伊方発電所 3 号炉  
原子炉設置変更許可申請書 新旧比較表

(添付書類五、添付書類十一)

令和 4 年 7 月 1 日

伊方発電所3号炉 設置変更許可申請書 添付五 比較表

<p>第5.1図 原子力関係組織(2/2) (令和2年3月1日現在)</p>	<p>第5.1図 原子力関係組織(2/2) (令和3年3月1日現在)</p>

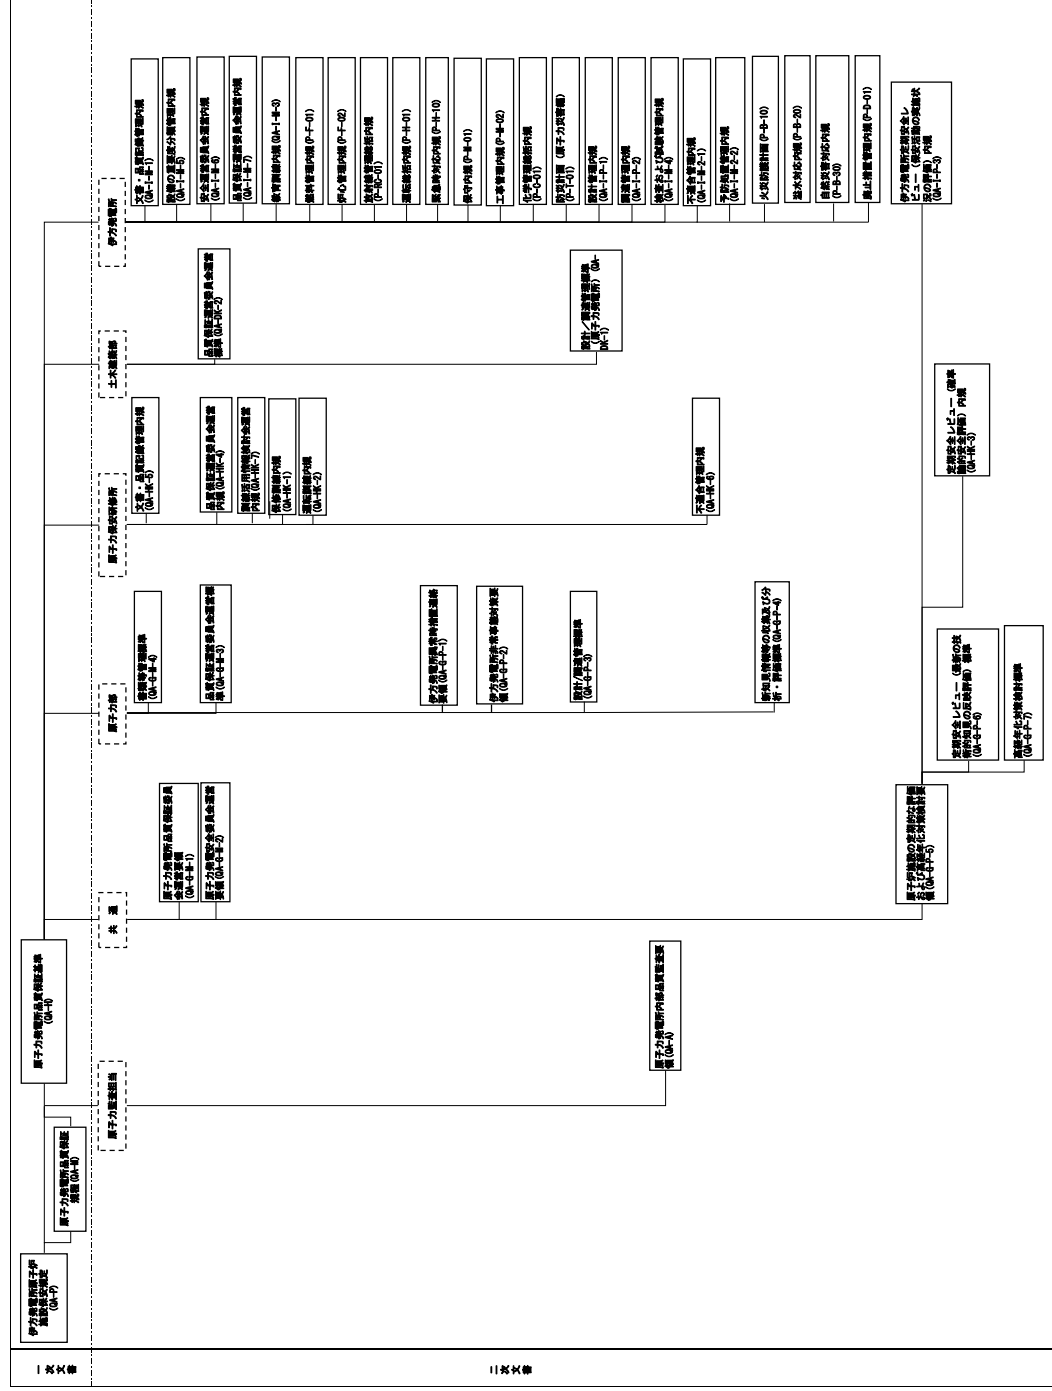
令和2年9月16日付け原規規発第2009168号 設置変更許可	令和3年7月15日付け原子力発第21162号 設置変更許可申請	備考
<p>(発電所)</p> <p>※→発電所長</p> <p>発電用原子炉主任技術者 (注)</p> <p>ボイラー・タービン主任技術者 電気主任技術者</p> <p>伊方発電所安全運営委員会</p> <p>(注) 発電用原子炉主任技術者は、原子力本部長が選任を行う。</p> <ul style="list-style-type: none"> <li>品質保証部長             <ul style="list-style-type: none"> <li>品質保証課長</li> <li>保安管理課長</li> <li>定検検査課長</li> <li>人材育成課長</li> <li>工程管理課長</li> </ul> </li> <li>安全管理部長             <ul style="list-style-type: none"> <li>安全技術課長</li> <li>放射線・化学管理課長</li> <li>防災課長</li> <li>訓練計画課長</li> <li>施設防護課長</li> </ul> </li> <li>発電部長             <ul style="list-style-type: none"> <li>発電課長 ——— 発電課当直長</li> <li>系統管理課長</li> </ul> </li> <li>保修部長             <ul style="list-style-type: none"> <li>保修統括課長</li> <li>機械計画第一課長</li> <li>機械計画第二課長</li> <li>電気計画課長</li> <li>計装計画課長</li> <li>設備改良工事課長</li> </ul> </li> <li>土木建築部長             <ul style="list-style-type: none"> <li>土木建築課長</li> <li>耐震工事課長</li> </ul> </li> </ul>	<p>(発電所)</p> <p>※→発電所長</p> <p>発電用原子炉主任技術者 (注)</p> <p>ボイラー・タービン主任技術者 電気主任技術者</p> <p>伊方発電所安全運営委員会</p> <p>(注) 発電用原子炉主任技術者は、原子力本部長が選任を行う。</p> <ul style="list-style-type: none"> <li>品質保証部長             <ul style="list-style-type: none"> <li>品質保証課長</li> <li>保安管理課長</li> <li>定検検査課長</li> <li>人材育成課長</li> <li>プロセス管理課長</li> </ul> </li> <li>安全管理部長             <ul style="list-style-type: none"> <li>安全技術課長</li> <li>放射線・化学管理課長</li> <li>防災課長</li> <li>訓練計画課長</li> <li>施設防護課長</li> </ul> </li> <li>発電部長             <ul style="list-style-type: none"> <li>発電課長 ——— 発電課当直長</li> <li>系統管理課長</li> </ul> </li> <li>保修部長             <ul style="list-style-type: none"> <li>保修統括課長</li> <li>機械計画第一課長</li> <li>機械計画第二課長</li> <li>電気計画課長</li> <li>計装計画課長</li> <li>設備改良工事課長</li> </ul> </li> <li>土木建築部長             <ul style="list-style-type: none"> <li>土木建築課長</li> <li>耐震工事課長</li> </ul> </li> </ul>	<p>備考</p> <p>・申請時点の最新の体制を記載</p>

第5.3図 原子力発電所品質保証文書体系 (令和2年3月1日現在)

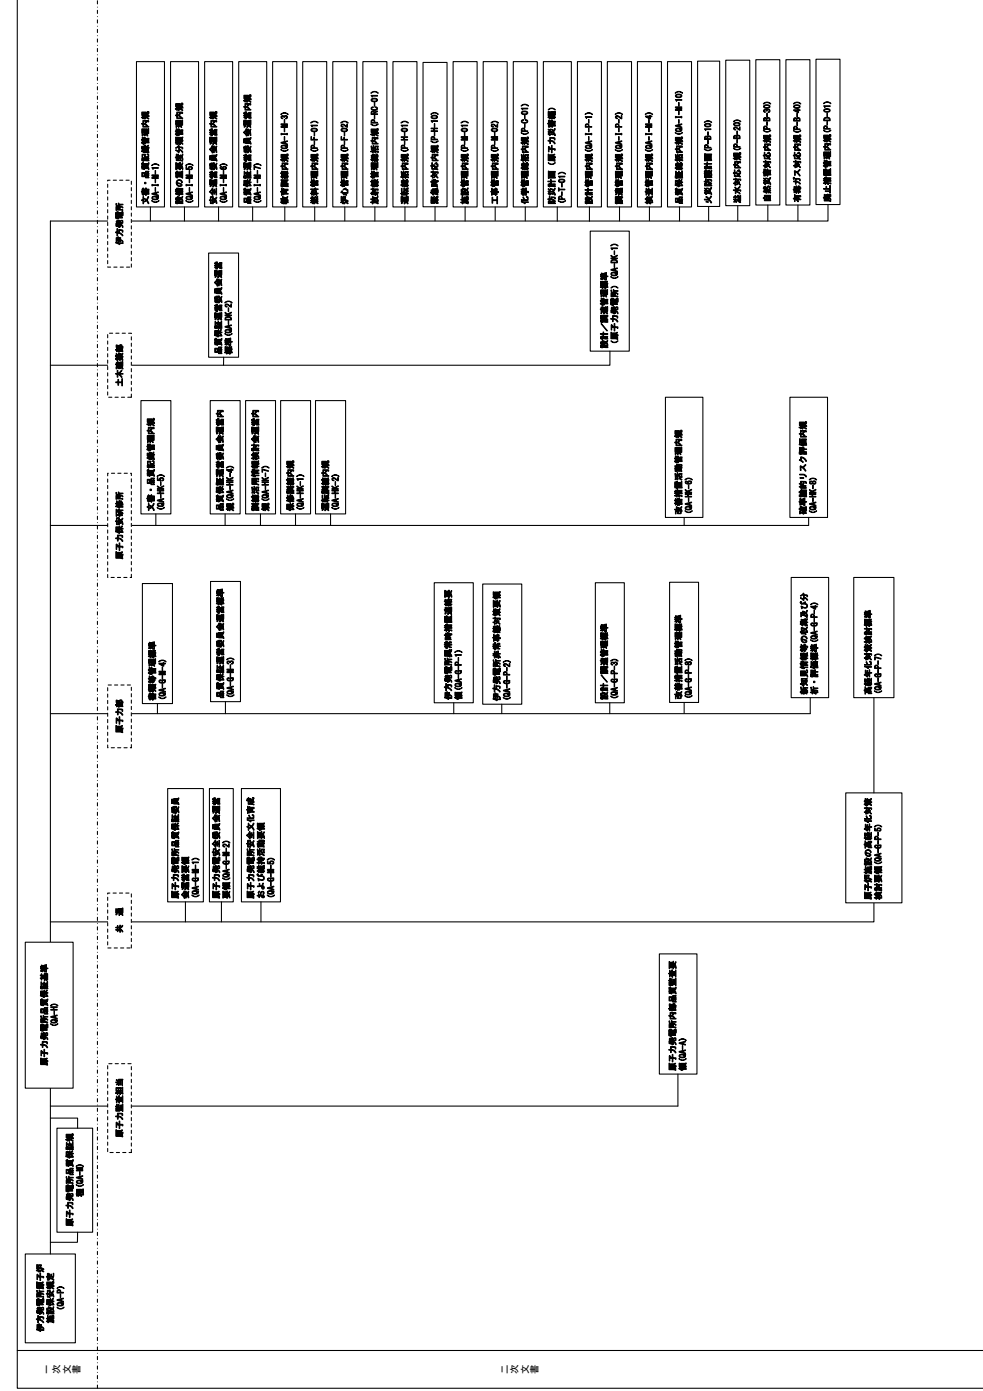
・原子力規制における検査制度の見直しに伴う変更の反映
